**Verslag huishoudelijke elektrische installatie op laagspanning en zeer lage spanning****Algemeen:**

Referentie: 012-20260409-01	Datum controle: 09/04/2026
Keurder: 012

Eigenaar: Willems	EAN-code: 541448820037909206
Adres installatie: Maria Theresialei 5 bus 3, 2018 - Antwerpen	Nummer teller(s): 1SAG3100259256
Distributienetbeheerder installatie: Fluvius	
Datum uitvoering installatie:	<input checked="" type="checkbox"/> Vóór 01/10/1981 <input type="checkbox"/> Tussen 01/10/1981 en 01/06/2020 <input type="checkbox"/> Vanaf 01/06/2020
Type:	<input checked="" type="checkbox"/> Woonenheid <input type="checkbox"/> Niet-huishoudelijk <input type="checkbox"/> PV <input type="checkbox"/> Batterij <input type="checkbox"/> Laadpaal

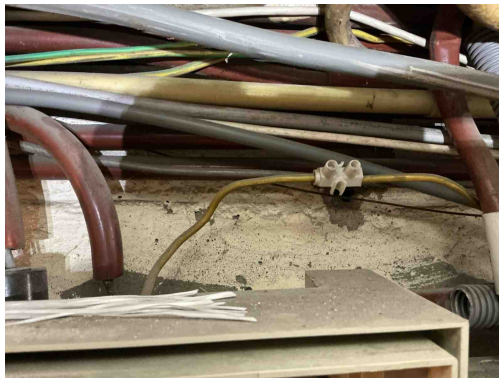
B34 - Het kabeltype van de meterbord verbinding aan de oorsprong van de installatie beantwoord niet aan de minimale vereisten vastgelegd door de distributienet beheerder. (Boek1: 1.5 + SYNERGRID C1/107)
Opmerking: Oa VOB gebruikt

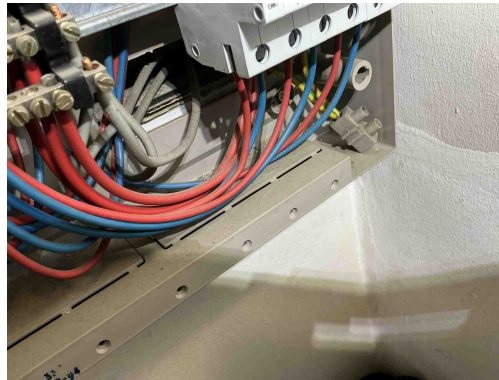
C35 - Er zijn doorverbindingen gemaakt met lusterklemmen; er kon niet aangetoond worden dat deze klemmen geschikt zijn voor de aanwezige spanning, stroom en draadsectie en dat ze "CE" zijn (Boek 1: 1.4.2.1.).

Opmerking: Oa bord 1 ,2

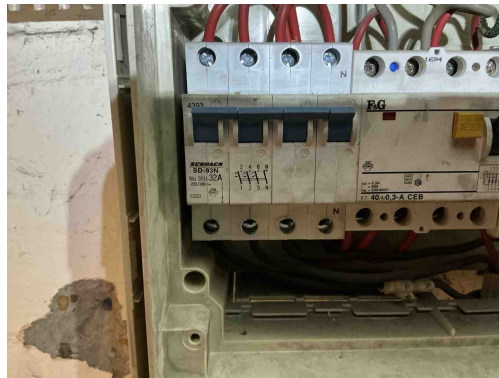
C35 - Er zijn doorverbindingen gemaakt met lusterklemmen; er kon niet aangetoond worden dat deze klemmen geschikt zijn voor de aanwezige spanning, stroom en draadsectie en dat ze "CE" zijn (Boek 1: 1.4.2.1.).

Opmerking: Oa bord 1 ,2

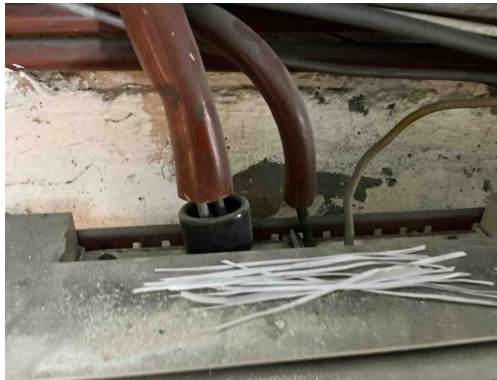
D03 - Er is geen differentieelstroominrichting van maximum 300 mA geplaatst in het begin van de elektrische installatie van een residentieel geheel (incl. in de gemeenschappelijke delen) (Boek 1: 4.2.4.3, 4.2.4.4).

Opmerking: Oa automaat gebruikt 32A

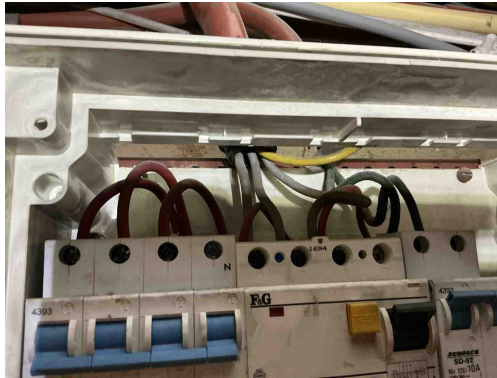
B06 - Het elektrisch verdeelbord heeft niet de minimale beschermingsgraad IPXX-B in een gewone ruimte (Boek 1: 4.2.2.3).
Opmerking: Oa niet deftig gemonteerd ,beschadigd bord 1 , bord 2 niet deftig gemonteerd tegen de muur

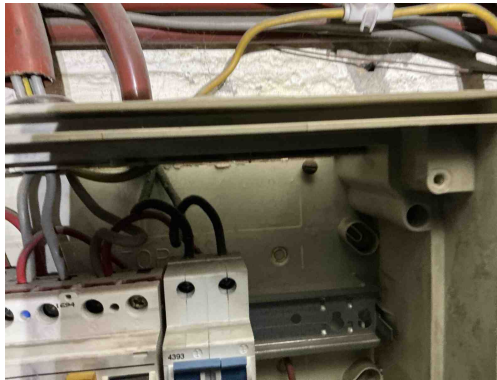
B06 - Het elektrisch verdeelbord heeft niet de minimale beschermingsgraad IPXX-B in een gewone ruimte (Boek 1: 4.2.2.3).
Opmerking: Oa niet deftig gemonteerd ,beschadigd bord 1 , bord 2 niet deftig gemonteerd tegen de muur

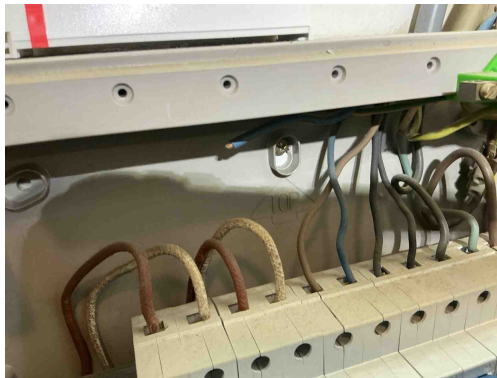
T21 - Het elektrisch materieel is niet geplaatst volgens de voorschriften van de fabrikant/ regels van goed vakmanschap . (Boek 1: 1.4.1.3)

Opmerking: Oa vijzen niet afgedekt bord 1 ,2 geleiders niet afgedekt bord 2

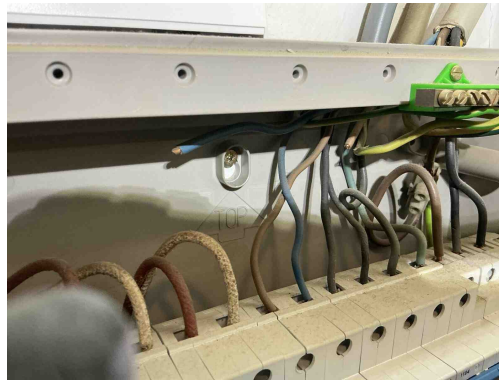
T21 - Het elektrisch materieel is niet geplaatst volgens de voorschriften van de fabrikant/ regels van goed vakmanschap . (Boek 1: 1.4.1.3)

Opmerking: Oa vijzen niet afgedekt bord 1 ,2 geleiders niet afgedekt bord 2

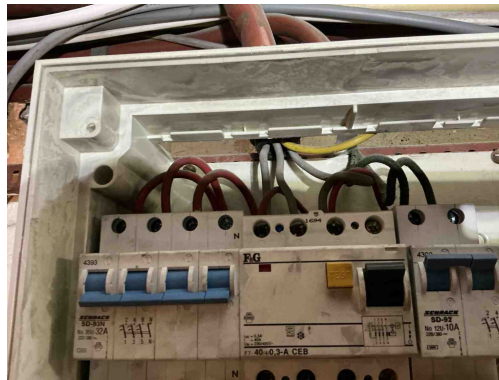
C21 - Het gebruik van geleiders van het type VOB, zonder bijkomende afscherming is niet toegestaan (Boek 1: 5.2.9.6).

Opmerking: Oa bord 1 ,2

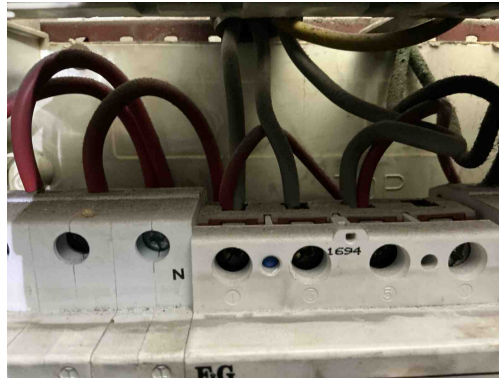
T02 - Gevaar voor rechtstreekse aanraking: genaakbare delen onder spanning (Boek 1: 4.2.2).
Opmerking: Oa bord 1

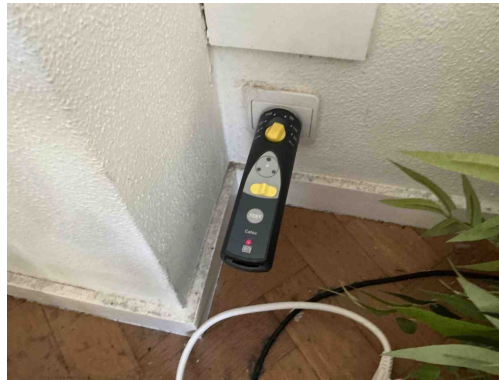
C07 - Stroombanen uitgevoerd door middel van parallel verbonden leidingen hebben niet dezelfde kenmerken zoals type, sectie, lengte, plaatsingswijze (Boek 1: 4.4.3.4).
Opmerking: Oa bord 1 diff 300mA

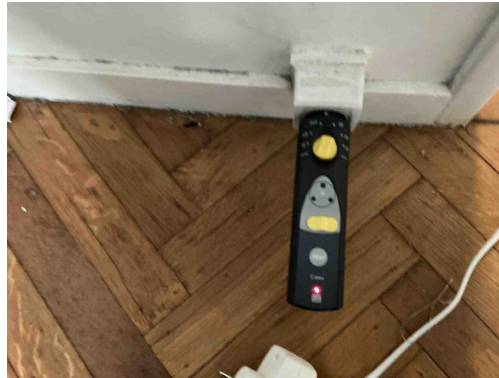
A13 - De continuïteit van de beschermingsgeleider met de aardingsinstallatie is niet gerealiseerd (Boek 1: 5.4.3).
Opmerking: Oa living ,slaapkamer algemeen....

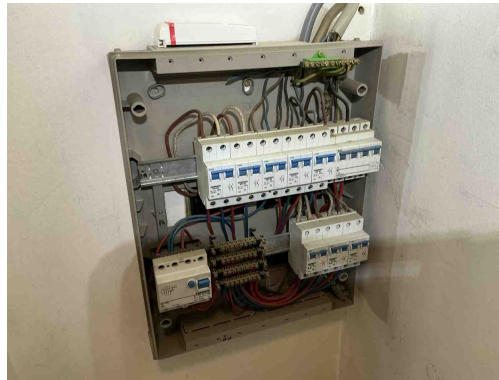
T11 - De contactdozen waarvan de toegekende stroomsterkte maximaal 16A en de toegekende spanning maximaal 250V bedraagt en niet bedoeld zijn voor de voeding van een of meerdere verbruikstoestellen voor een specifiek doel en niet geplaatst zijn in of op schakel- en verdeelborden, beschikken niet of IPXX-D (incl. gemeenschappelijke delen residentieel geheel) (Boek 1: 4.2.2.3/5.3.5.2).

Opmerking: Oa kinderbeveiliging badkamer,gang algemeen...
